マイクロコンピュータ技術情報

技術通知 UPD789014 (サブ・シリーズ) 使用制限事項の件		発行番号	SBG-DT-03-0185号	1/2
		発行日	2003年 7月 18日	
		発行元	NEC エレクトロニクス株式会社 ソリューション事業本部 第二ソリューション事業部 マイクロコンピュータグループ	
文書分類	使用制限事項	バージョン・アップ	ドキュメント修正	その他
関連資料	UPD789014 サブシリーズ ユーザーズ・マニュアル		資料番号 : U11187JJ3V0UM00 (第3版)	
	UPD789011, 789012 データ・シート		資料番号 : U11095JJ1V1DS00 (第1版)	
	UPD78P9014 データ・シート		資料番号 : U10912JJ1V0DS00 (第1版)

8ビット・タイマ・スタート時の誤差

タイマ・スタート時の誤差

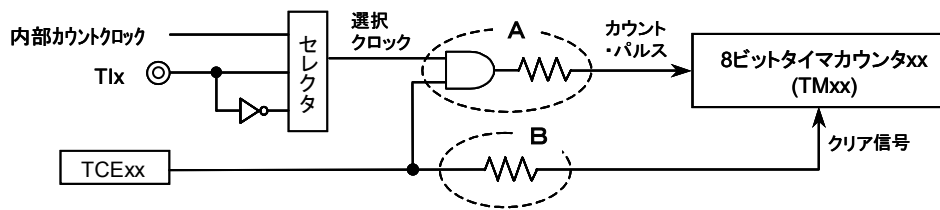
8 ビット・タイマ/イベント・カウンタにおいて、タイマ・スタート後、一致信号が発生するまでの時間は、最大で 1.5 クロック分の誤差が生じます。これは、選択クロックがハイ・レベルの時にタイマ・スタートすると、その瞬間に立ち上がりエッジが検出され、カウントがインクリメントされてしまうことがあるためです。

1.5 クロック (最大) の誤差が出るケース

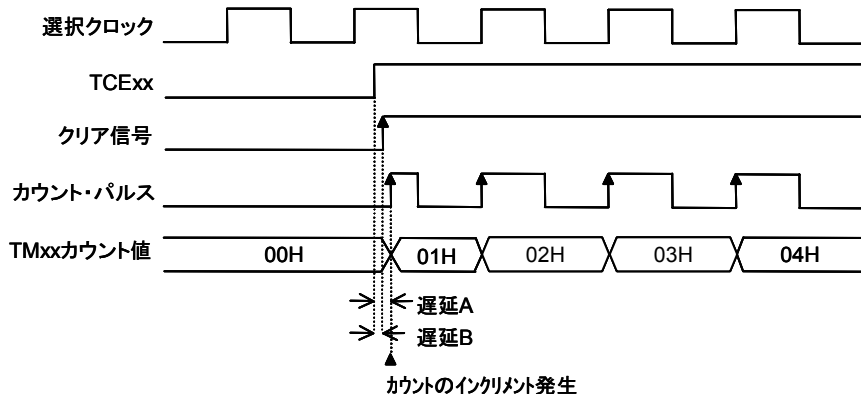
選択クロックがハイ・レベルの時にカウント動作フラグ (TCExx) をセットした結果、カウント・パルスがクリア信号に対して遅れた場合 (“遅延 A > 遅延 B”)、TMxx カウンタ値はインクリメントされます。最大で 1.5 クロック分の誤差が生じます。

TI 端子がハイ・レベル時にタイマ・スタートした場合のカウンタ動作 (立ち上がりエッジ選択時)

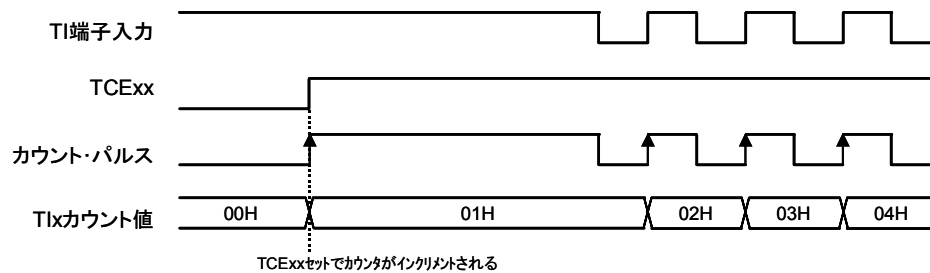
8 ビット・タイマ/イベント・カウンタにおいて、タイマのカウンタ・クロックに外部イベント(TIx 端子入力)を選択時、有効エッジと TI 端子レベルの状態により、カウンタ動作フラグ(TCExx)をセット後、カウンタがインクリメントされる場合があります。

前記制限事項 記載の "遅延 A > 遅延 B" の場合、以下に合致する時 TMxx カウンタ値はインクリメントされません。

- ・ 立ち上がりエッジ選択時、TI 端子がハイ・レベルの状態にカウンタ動作フラグ(TCExx)をセットした時
- ・ 立ち下がりエッジ選択時、TI 端子がロウ・レベルの状態にカウンタ動作フラグ(TCExx)をセットした時

カウンタに 1 カウントの誤差があることを認識して使用するか、以下、のいずれかの回避策を実施してください。

- ・ 立ち上がりエッジ選択時は、必ず TI 端子がロウ・レベルの時にタイマ・スタートする。
- ・ 立ち下がりエッジ選択時は、必ず TI 端子がハイ・レベルの時にタイマ・スタートする。

- ・ タイマ・スタート時のカウンタ値を制御レジスタに退避させておき、カウンタ値を読み出すときは制御レジスタに退避したカウンタ値との SUB を取り、真のカウンタ値とする。
